1#地下室车库变更示意图

负一层平面图
(本层建筑面积=10888.580m²)

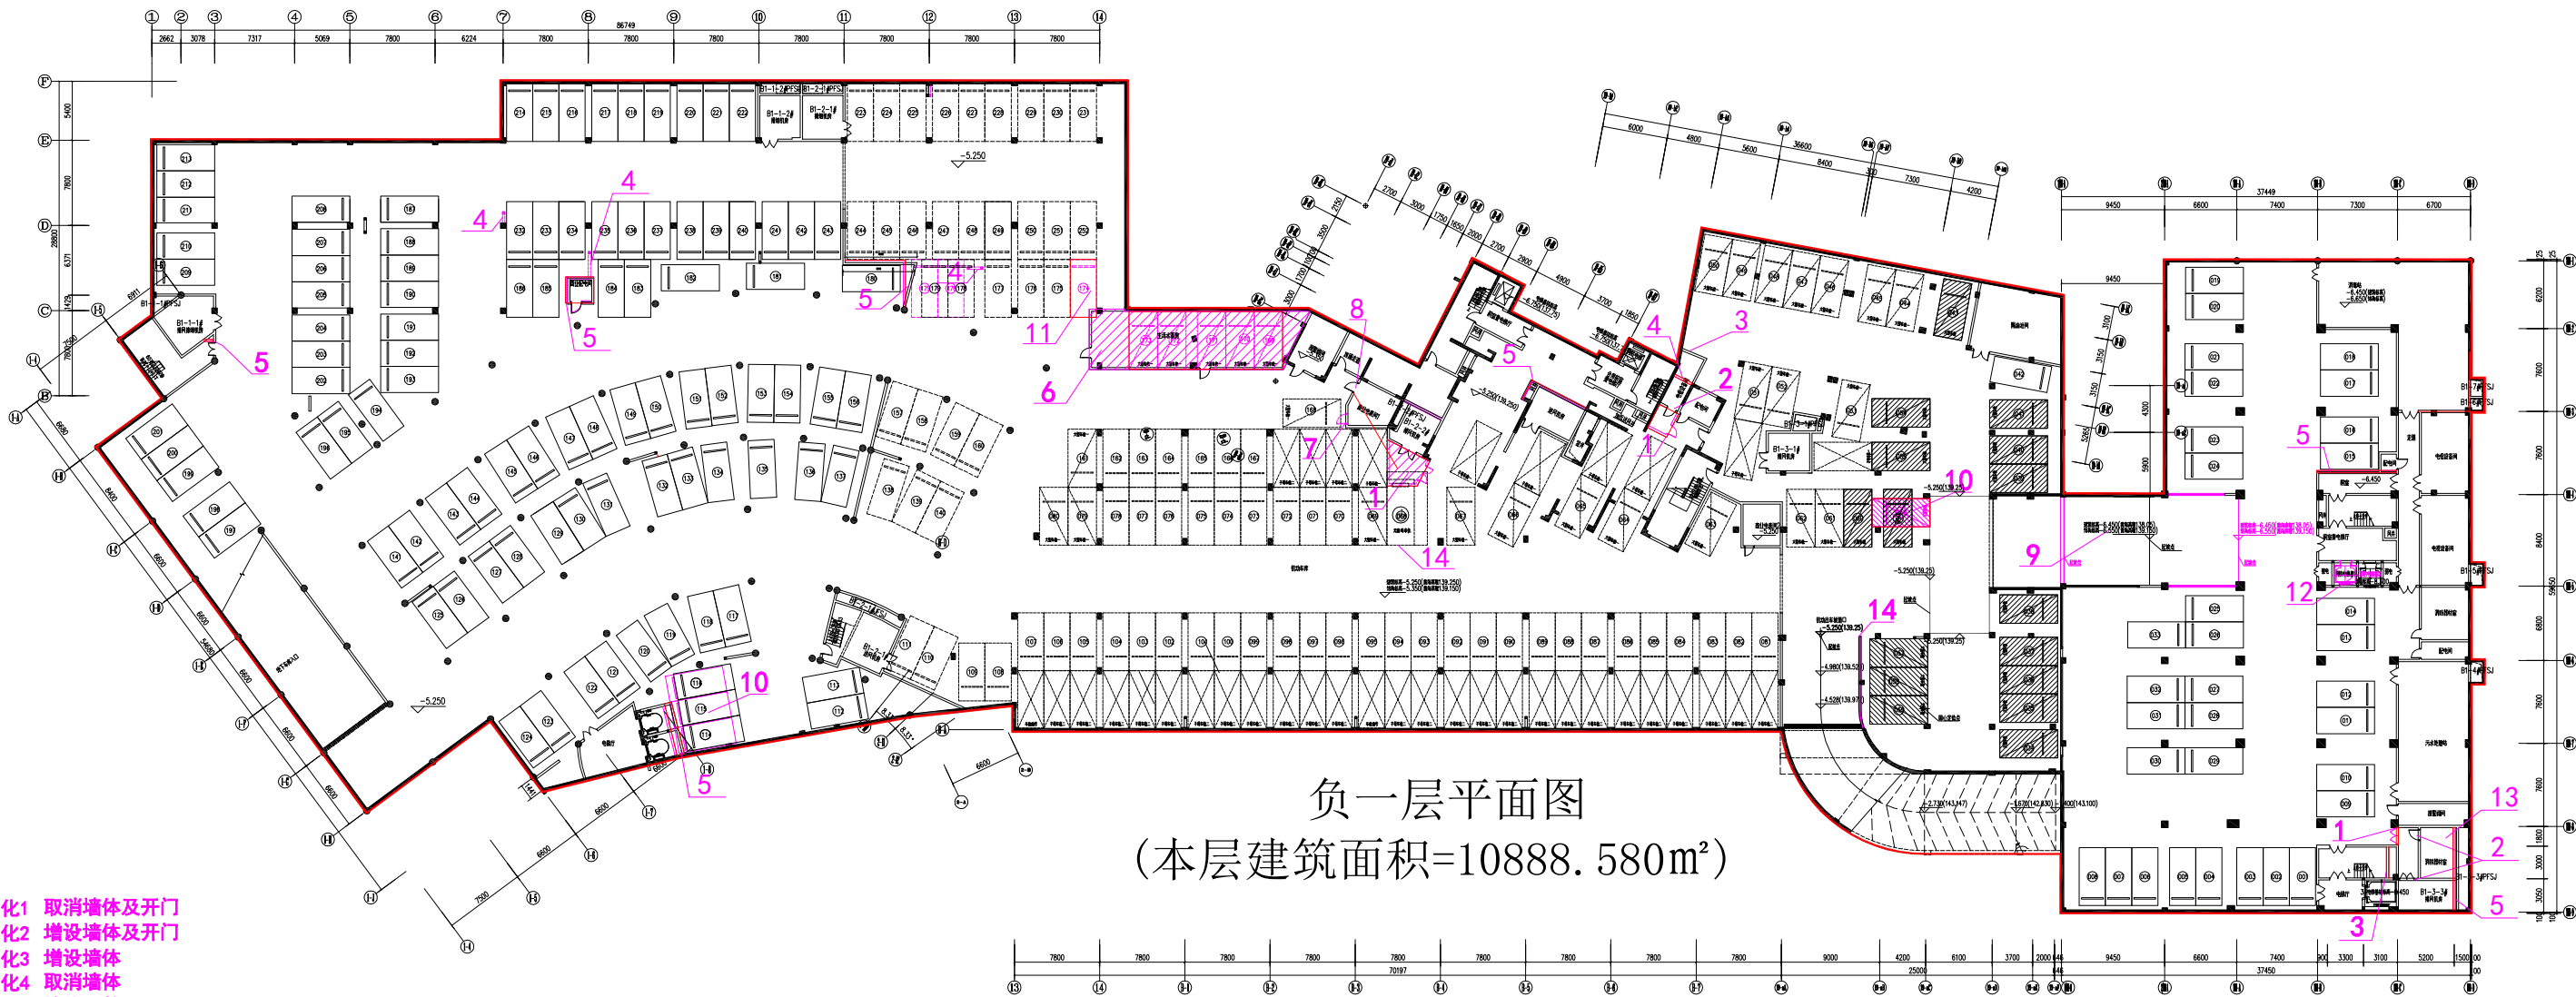
- 变化1 取消墙体及开门
- 变化2 增设墙体及开门
- 变化3 增设墙体
- 变化4 取消墙体
- 变化5 墙体调整
- 变化6 14轴至B-2轴交B至C轴增设生活水泵房, 取消5个标准车位
- 变化7 取消开门
- 变化8 增设开门
- 变化9 坡道位置调整
- 变化10 车位调整
- 变化11 14轴交C轴取消1个标准车位
- 变化12 电梯基坑位置调整
- 变化13 增设消防器材室
- 变化14 栏杆变为矮墙
